STAVBA č. 42821 DVORECKÝ MOST

Průvodní zpráva ke třetí aktualizaci odsouhlaseného Časového harmonogramu – Baseline (viz dopis č.j. MHMP 82315/2023).

Navýšení stupně vyztužení NK a jeho dopady do HMG nosné konstrukce mostu.

Obrázek č. 04 – příčný řez F-F – takt č.2 – oblast „E1“

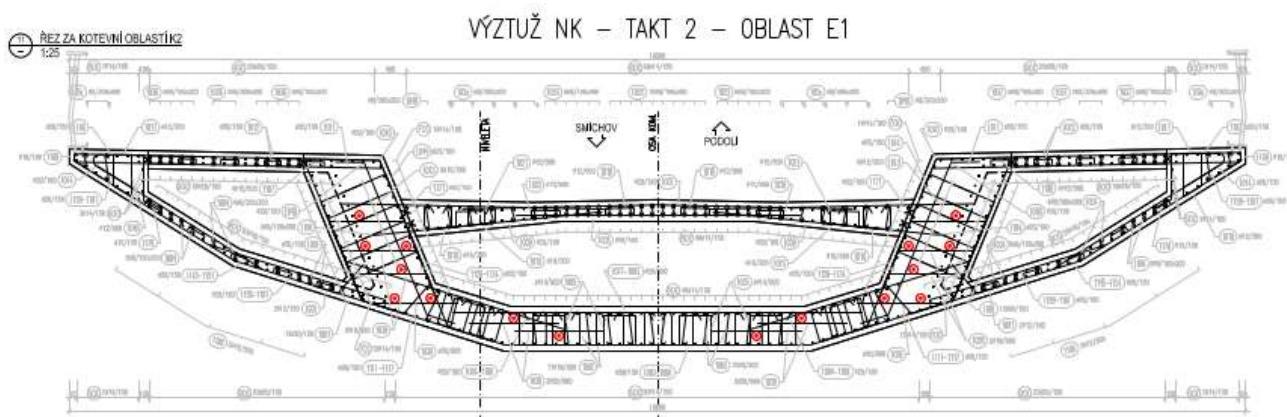
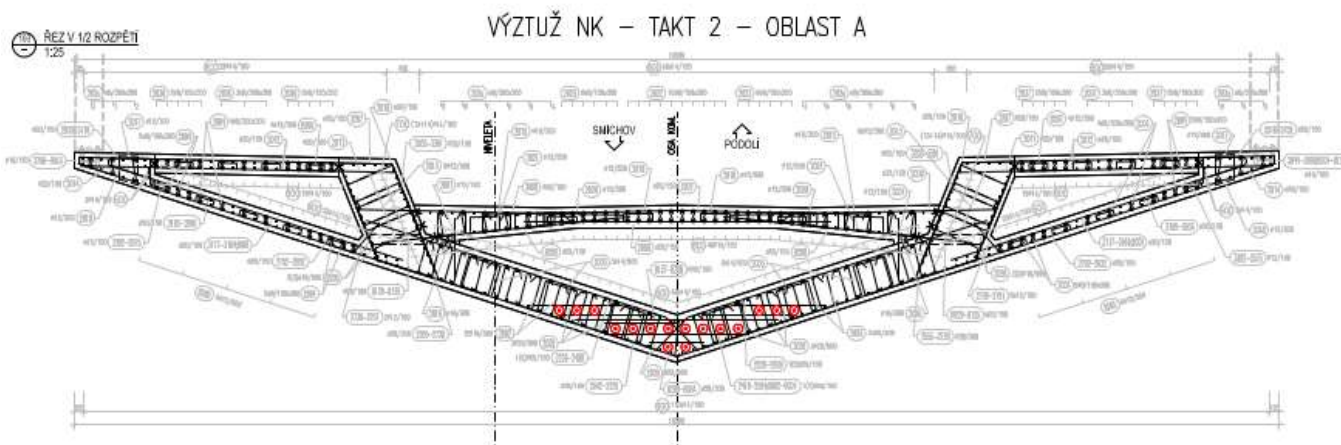
K názornému srovnání a pochopení uvádíme příčné řezy vyztužené běžné komorové mostní konstrukce, na základě uvedeného příkladu komorové konstrukce „Estakáda Mže“, které ve své podstatě slouží k určení směrných normohodin ukládky betonářské výztuže a řezy vyztužení dle RDS Dvoreckého mostu např. v taktu č.2. Smyslem uvedeného porovnání není zpochybnit základní tvarovou složitost nosné konstrukce SO 201, nicméně poukázat na nemožnost faktického dosažení v URS stanoveného výkonu ukládky betonářské výztuže.

Z uvedeného srovnání příčných řezů obdobného projektu (obr. č. 03 a 04, taktéž se jednalo o komorový most s proměnnou výškou komory) a příčných řezů objektu SO 201 (obr. č. 04 a 05), je názorně vidět vliv tvarové variability uvnitř samotného taktu NK (průběh betonářské a předpínací výztuže) a i proto je výkon 32 Nh/t plně odpovídající a použitelný k zdůvodnění nárustu doby potřebné k ukládce betonářské výztuže NK SO 201.

Obrázek č. 07 – pohled na čelo O1 dle RDS

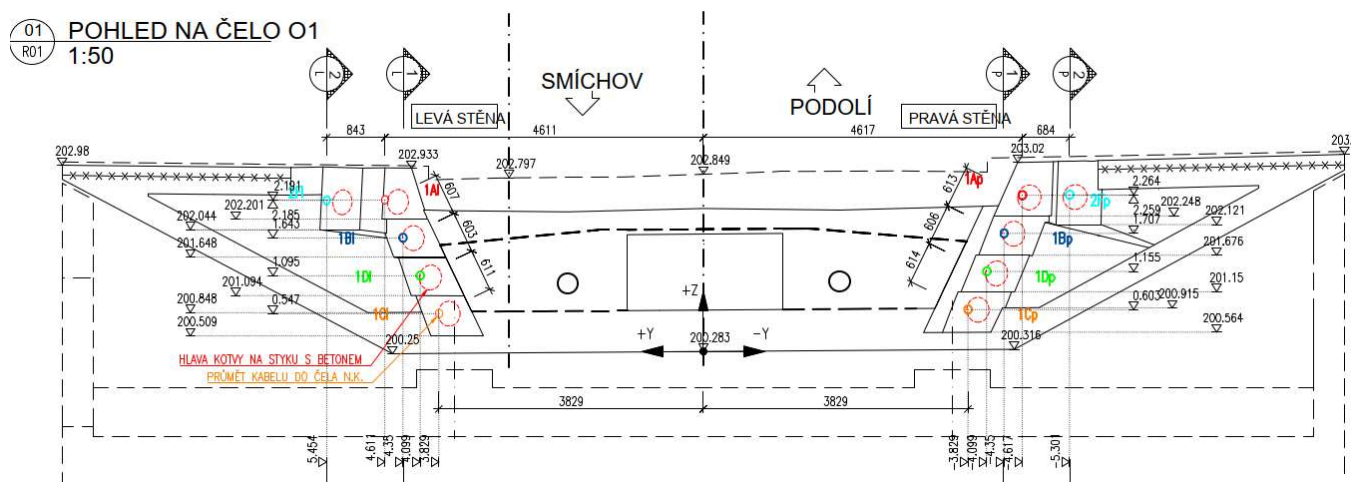
- Změna (úprava) polohy kotev v jednotlivých pracovních spárách taktů (obr. č. 06 a 07).

Úpravou kabelů č. 2F, kde se jeho kotvení přesunulo do nálitku kotevního čela u OP1. Zřetelně je vidět změnu počtu kotev, dodatečný nálietek pro kabel 2F a z toho plynoucí pracnost u ukládky kabelových kanálků a osazení kotev, do prostoru s extrémním vyztužením.

Obrázek č. 08 – příčné předpětí dle DVZ

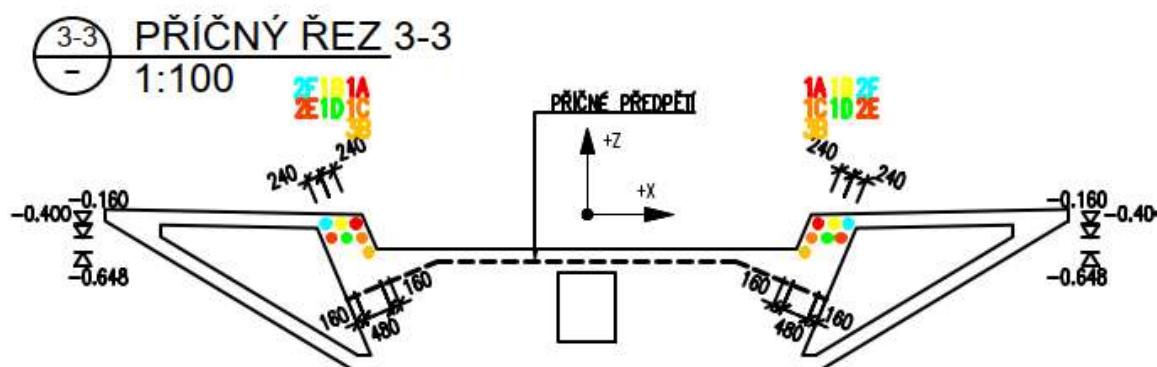
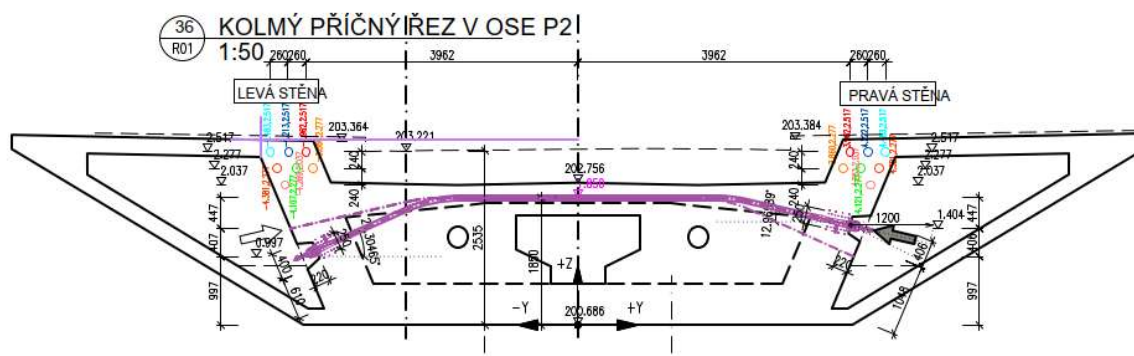
- Změna polohy kotev a průběhu předpětí u příčného předpětí (obr. č. 08 a 09).

Průběh předpínacích kanálků u příčného předpětí, a i samotná poloha kotev je ve dvou výškových úrovních oproti jedné dle DVZ, uvedený průběh způsobuje nemožnost osazení kanálků a kotev v rámci jednoho pracovního postupu, a je závislý na časové koordinaci s ukládkou betonářské výztuže.

Obrázek č. 10 – podélný řez vč. identifikace změn u jednotlivých kabelů předpětí

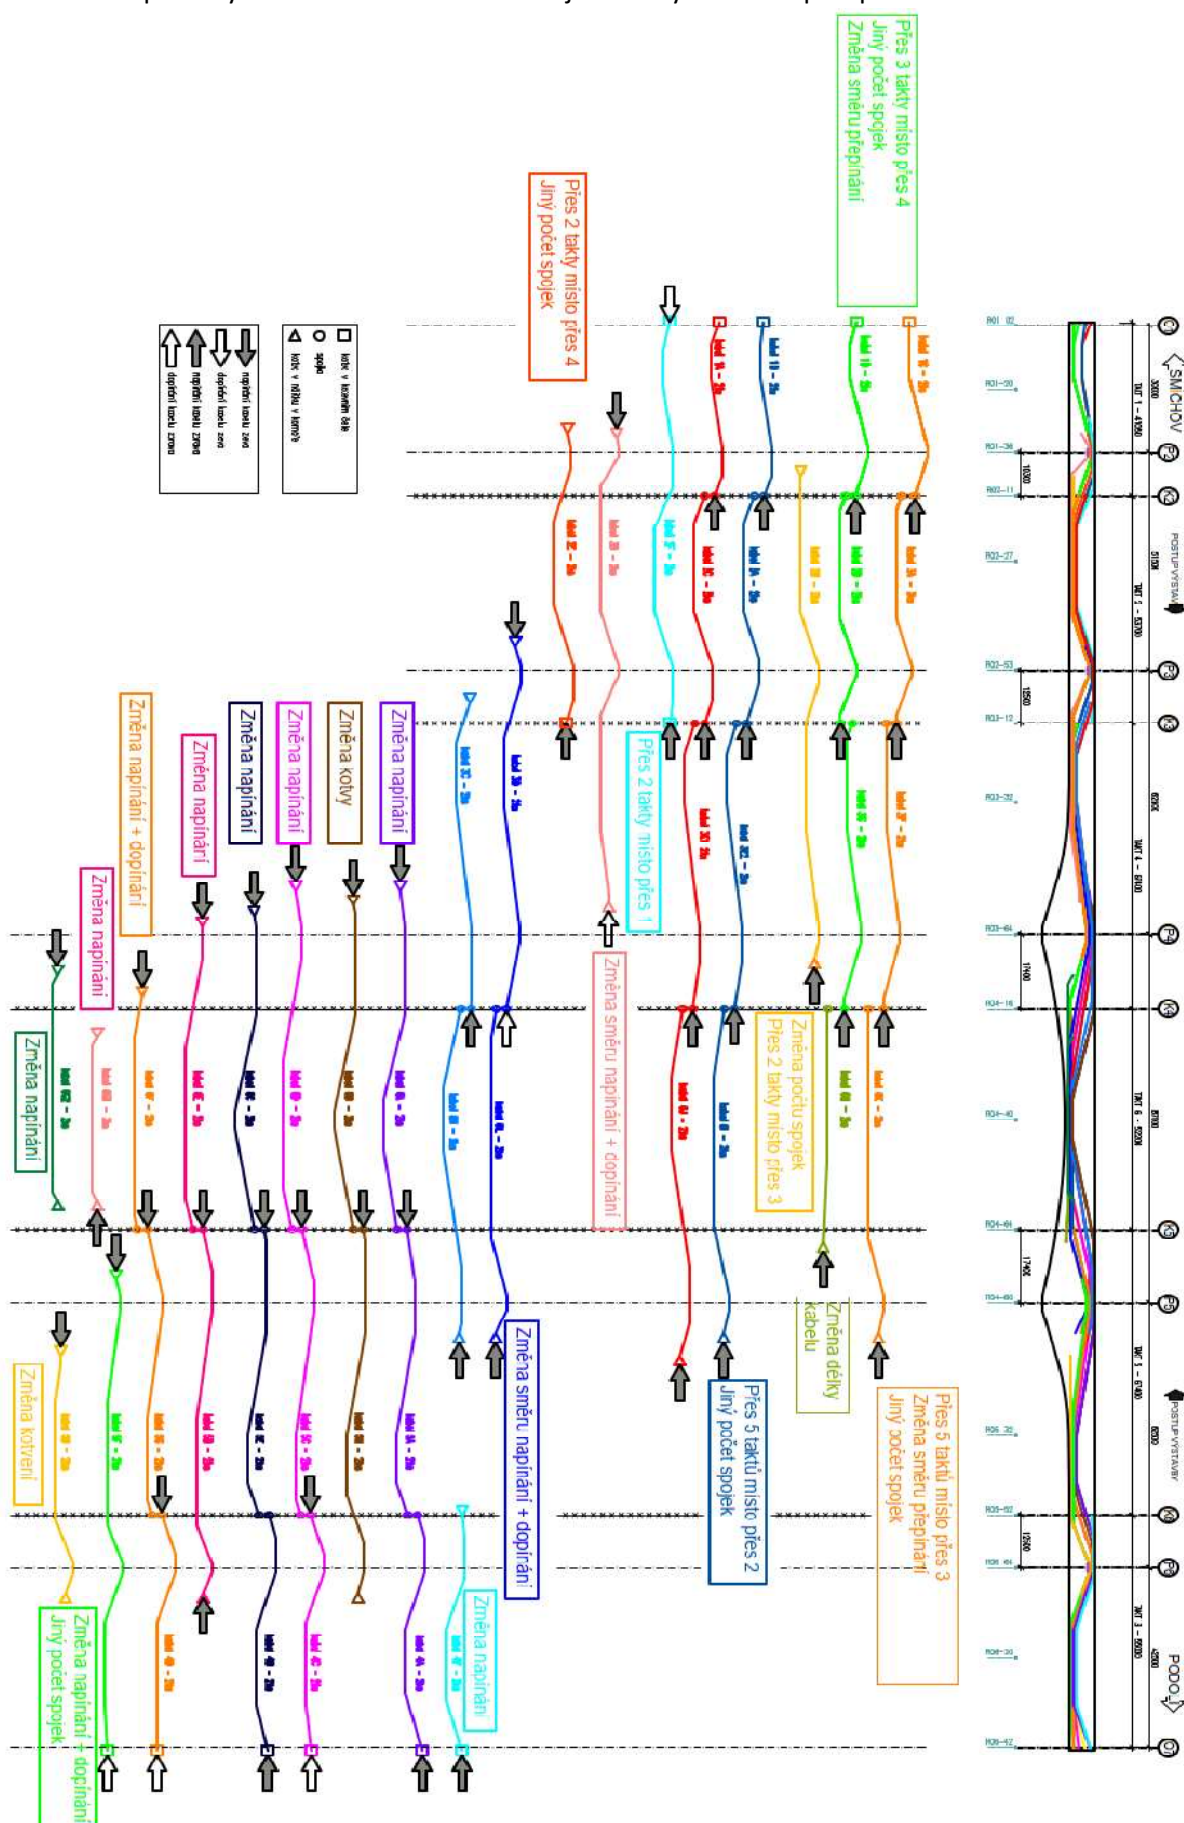
- Změna průběhu předpínacích kabelů, úpravy kotvení a spojování – obr. č. 10.

Kvůli jednoduchosti zdůvodnění a pochopení rozdílů mezi DVZ a RDS v průběhu vedení předpínacích kabelů, jsme jednotlivé odlišnosti popsali schématicky v poznámkách u jednotlivých kabelů a jejich označení.

Obrázek č. 11

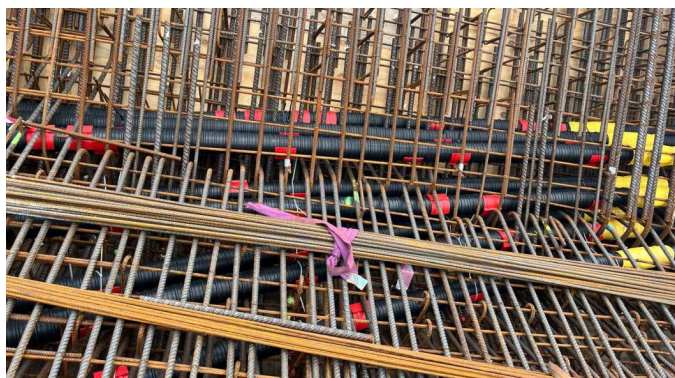
Na obrázku č.11 je názorně vidět i nestandardní průběh kabelových kanálků – stěna – deska a deska – stěna, jak již bylo uvedeno v předchozích zdůvodněních.

Obrázek č. 13

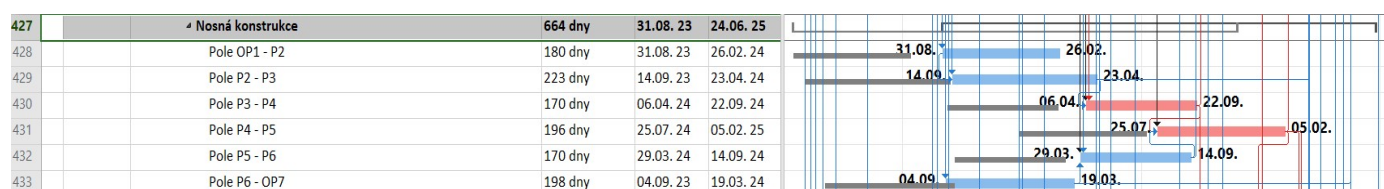
V platném HMG, který je jako „Příloha č.2“ ke smluvnímu „Dodatku č.3“ ke Smlouvě o Dílo, je nosná konstrukce uvedena v řádcích č.427–433, a to jediným souhrnným časovým intervalem pro jednotlivé takty (obrázek č.14).

Na obrázku č.14 je původně jeden souhrnný úkol rozložen do 13 činností a 2 činnosti z důvodu prodloužení doby výstavby vlivem navýšení množství bet. výztuže (řádek č. 441) a ukládky bet. výztuže z důvodu pracnosti realizace předpínací výztuže (řádek č.442). Pro jednoduché vizuální rozlišení jsou uvedené úkoly značený červeně.

Celková doba realizace taktu „Pole OP1-P2“ – 180 dní prodlouženo o **25 dní** (takt 1 – tabulka č. 05, údaj ze sloupce č.8) a **8 dní** (takt 1 – tabulka č.06, údaj ze sloupce č.8), celková doba realizace Pole OP1 – P2 (takt 1) aktuálně činí 180+25+8 = **213 dnů**.

V uvedeném HMG taktu (pole OP1 – P2) je názorně vidět prodloužení doby výstavby uvedeného taktu o 25 + 8 dnů, a to z původních 180 dní uvedených v HMG (obrázek č.13) na 213 dní (uvedeno v souhrnném úkolu řádek č.434).

Obrázek č. 18

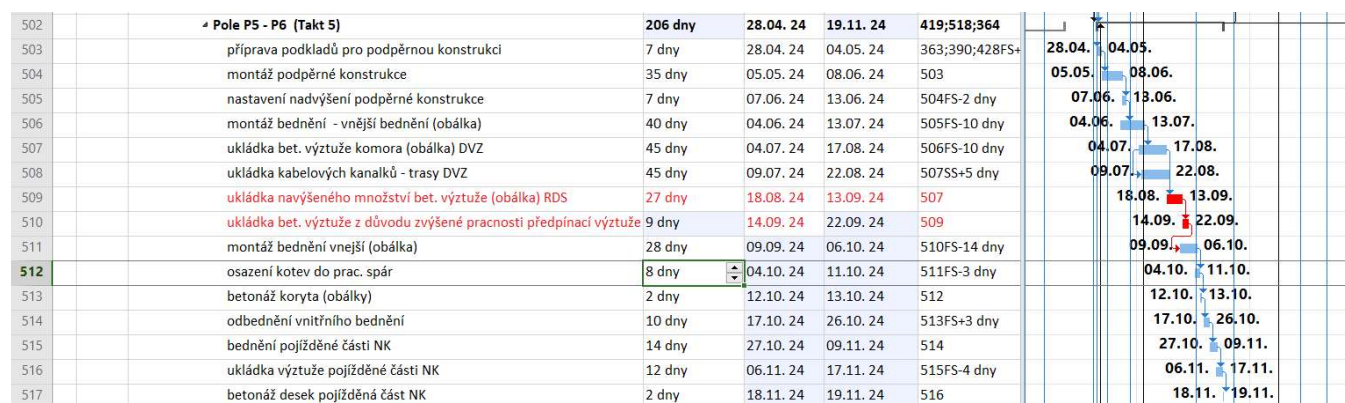
Na obrázku č.18 je původně jeden souhrnný úkol rozložen do 13 činností a 2 činnosti z důvodu prodloužení doby výstavby vlivem navýšení množství bet. výztuže (řádek č. 509) a ukládky bet. výztuže z důvodu pracnosti realizace předpínací výztuže (řádek č.510). Pro jednoduché vizuální rozlišení jsou uvedené úkoly značený červeně.

Celková doba realizace taktu „Pole P5-P6“ – 170 dní prodlouženo o **27 dní** (takt 5 – tabulka č. 05, údaj ze sloupce č.8) a **9 dní** (takt 5 – tabulka č.06, údaj ze sloupce č.8), celková doba realizace Pole P5 – P6 (takt 5) aktuálně činí **170+20+8 = 206 dnů**.

V uvedeném HMG taktu (pole P5 – P6) je názorně vidět prodloužení doby výstavby uvedeného taktu o 27 + 9 dní, a to z původních 170 dní uvedených v HMG (obrázek č.13) na 206 dní (uvedeno v souhrnném úkolu řádek č.502).
